## **Projet alternatif aux 3 bassins de rétention via les 25 retenues d'eau et leurs conséquences agricoles.**

*Plaidoyer actualisé le 30 septembre 2022, rédigé par les élus d'opposition commune de Roquefort.*

*Lors du Conseil Municipal du 26 septembre 2022 nous avons expliqué notre démarche lors des votes des délibérations 42 & 45 : le CM a donné un avis favorable sur l'enquête publique « PAPI du Bruilhois ».*

Autorisation environnementale concernant l'aménagement de trois zones d'expansion de crue sur le Labourdasse et le Ministre sur les terrains des communes d'Estillac, Roquefort, Moirax et Aubiac

*Figure 1 : Visualisation des ruisseaux du Labourdasse et du Ministre*

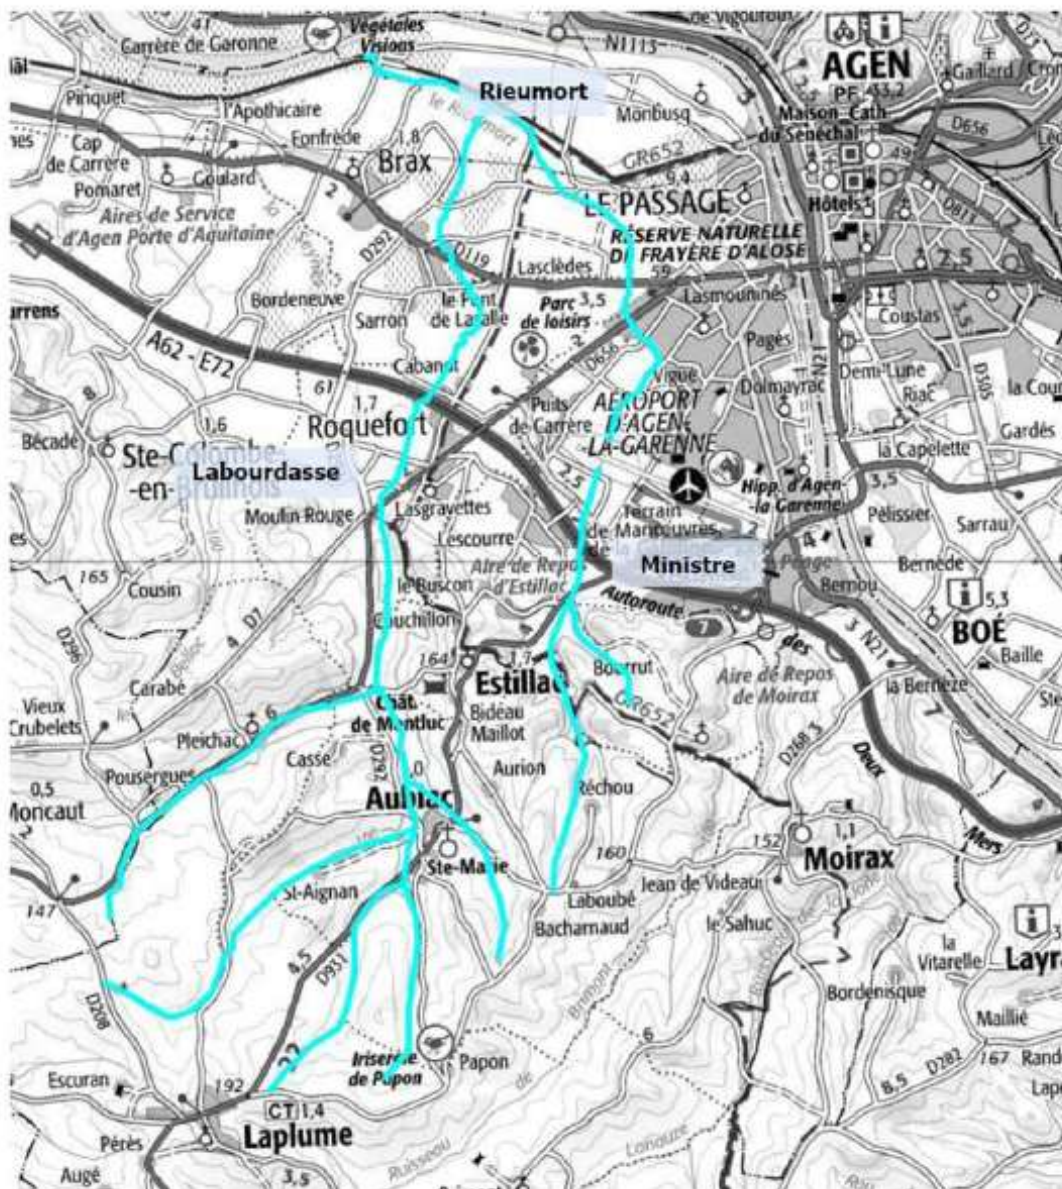
*Voici un exemple de chevelu hydrique à compléter avec les autres plus petits ruisseaux et souvent sans nom.*

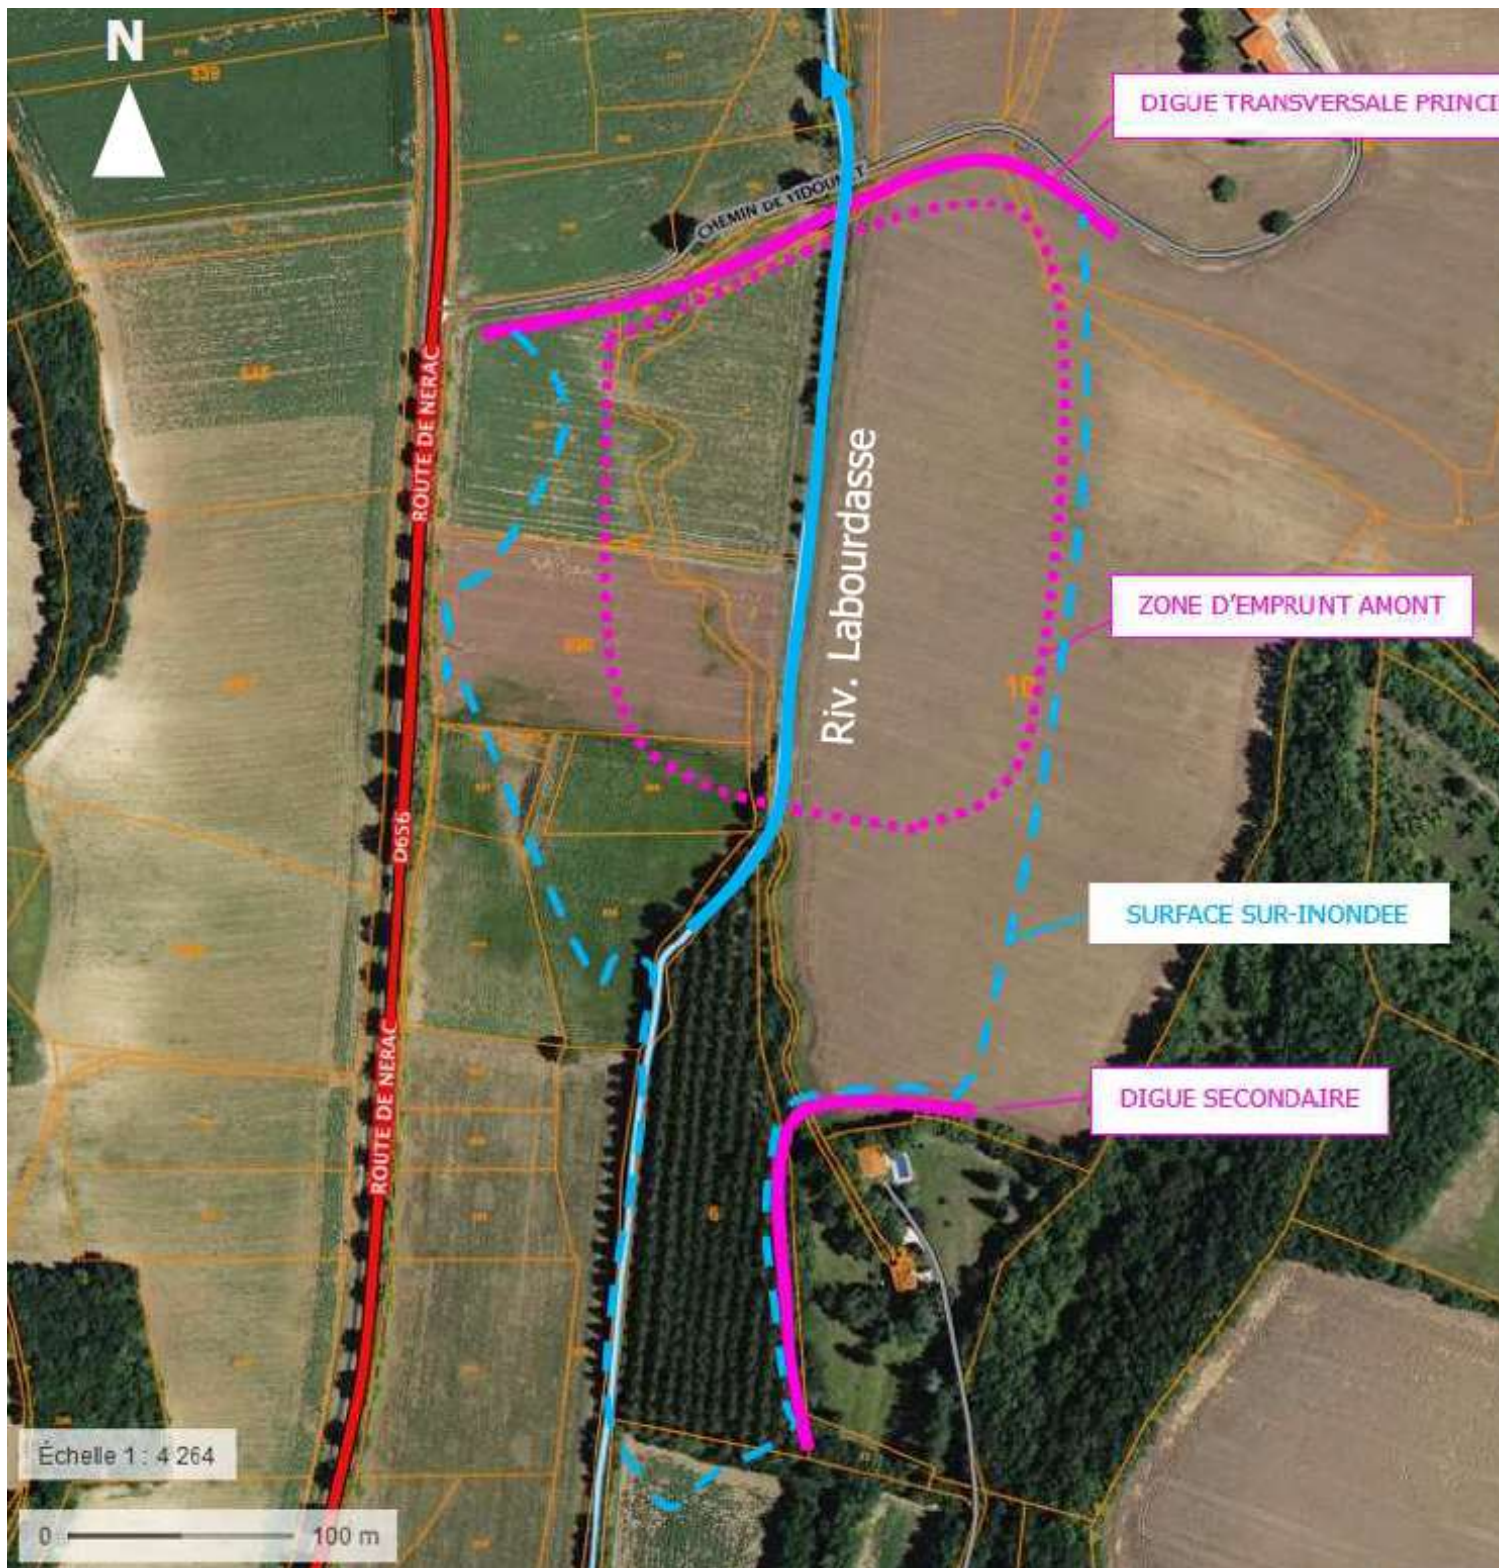
*Nommer ces habitats hydriques permettrait de mieux les protéger.*

P 48/81 : Le double trait marron identifie l'ancien lit du Labourdasse aujourd'hui rectiligne : ligne continue bleue.

- 10) Le lit du Labourdasse a été rectifié voici 30 ans. L'ancien lit est visible sur la carte ci-dessus. Reméandrer le lit et restaurer les 2 zones humides drainées permettrait de stocker l'eau et de ralentir les crues. Idem pour la ripisylve détruite sur plus d'un km de part et d'autres du ruisseau.
